## 1. 審議会指摘事項及び対応 ①外装変更

(仮称)横浜市中区海岸通り計画 A-1地区 都市美対策審議会資料

2.前回提案からの変更事項 ①軒下空間の開放

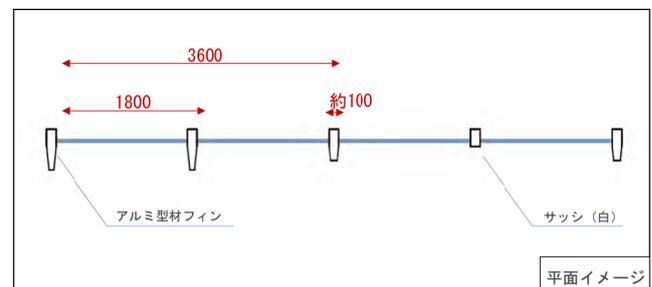
- ・PC等で検討していた従前案と比較し、透明感のあるガラス面を増やし軽やかなフィンを用いて、ゆらぎを確保しつつ、歴史的建造物の背景となる外装とします。
- ・縦リブの本数を増やすことで繊細な変化を実現し、圧迫感をより減じています。

## 1. 審議会指摘事項及び対応 ②歴史的建造物との呼応

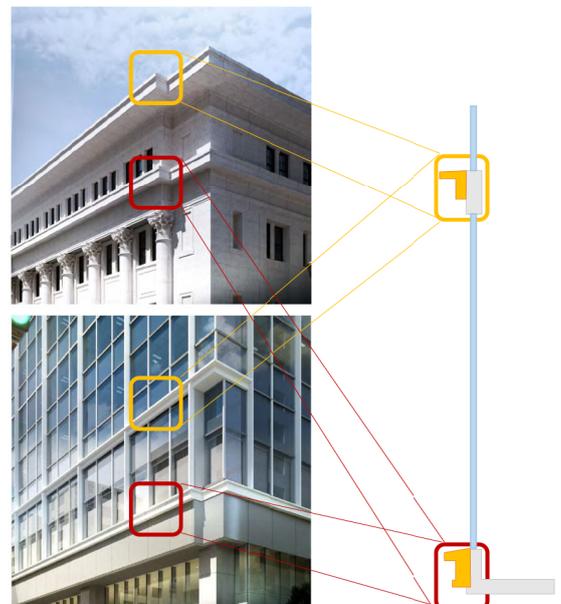
- ・歴史的建造物である横浜郵船ビルの印象的な角面を低層位置で継承するデザインとしています。
- ・歴史的建造物の屋階における3枚毎の割付を踏襲し、縦フィンの位置を検討いたします。
- ・コーニスラインの形状を継承しつつ、調和する南側立面を形成します。

2.前回提案からの変更事項 ②外構計画変更

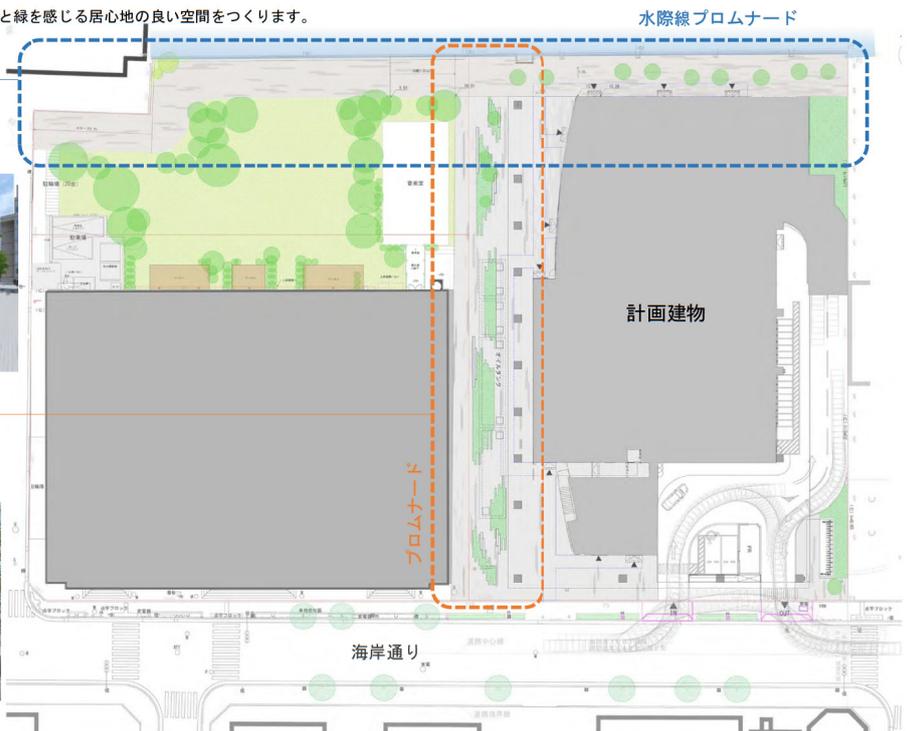
- ・植栽配置やファニチャー、舗装材のデザインによる海のゆらぎの表現が、流動と滞留の融合した空間を創出します。
- ・施設や植栽配置に変化を持たせ点在させることにより、店舗や広場の賑わいがプロムナードにしみ出し、海岸通りからもにぎわいが感じられる空間をつくります。

- ・街区全体とプロムナード・水際線プロムナードを一体的なデザインで整備し、人の流動を促します。
- ・海際の穏やかな潮風と、敷地や周辺のまちの歴史文化を感じられる憩いの空間を整備します。
- ・潮風や日陰の環境に適応し、周辺の自然環境と調和する植栽を用い、水と緑を感じる居心地の良い空間をつくります。
